监理通知单

工程名称: 围场满族蒙古族自治县 2016 年村级光伏扶贫电站采购项目 编号: WCFP-TZD-008

关于黄土坎乡海字村现场存在的需整改问题

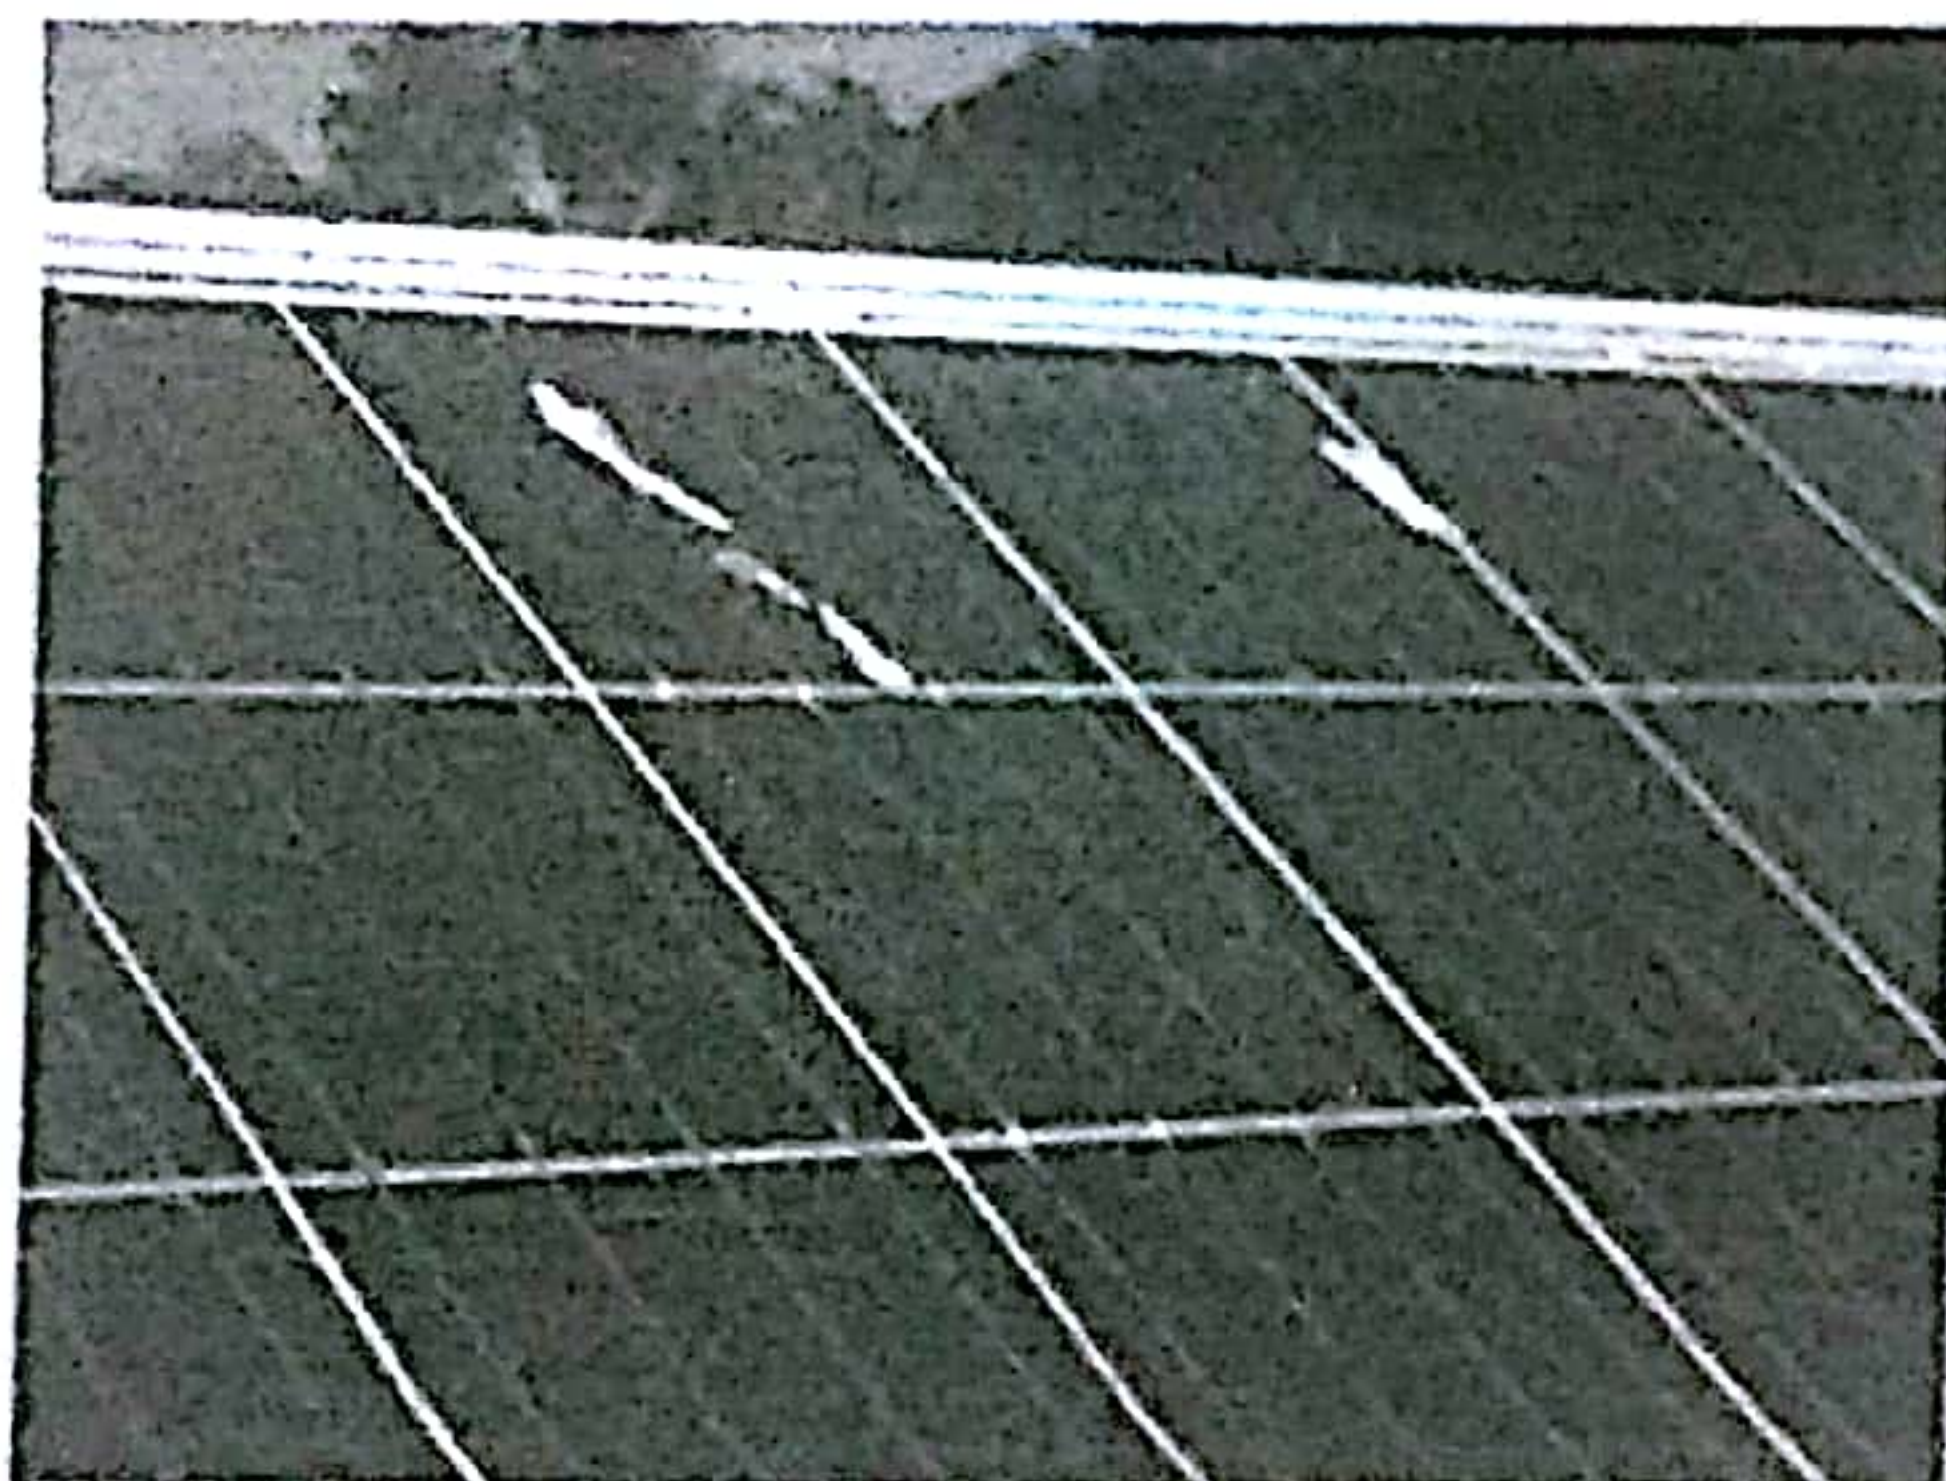
经监理和你方项目部现场检查发现, 你单位项目部承建的围场满族蒙古族自治县 2016 年村级光伏扶贫电站采购项目的黄土坎乡海字村现场存在以下问题:

接地扁铁焊接区未刷防腐

部分地方接地扁铁埋设过浅

组件板面鸟粪清理不及时

东北边部分组件板面被树荫遮挡

本通知单要求贵单位在 3 个工作日内进行回复。
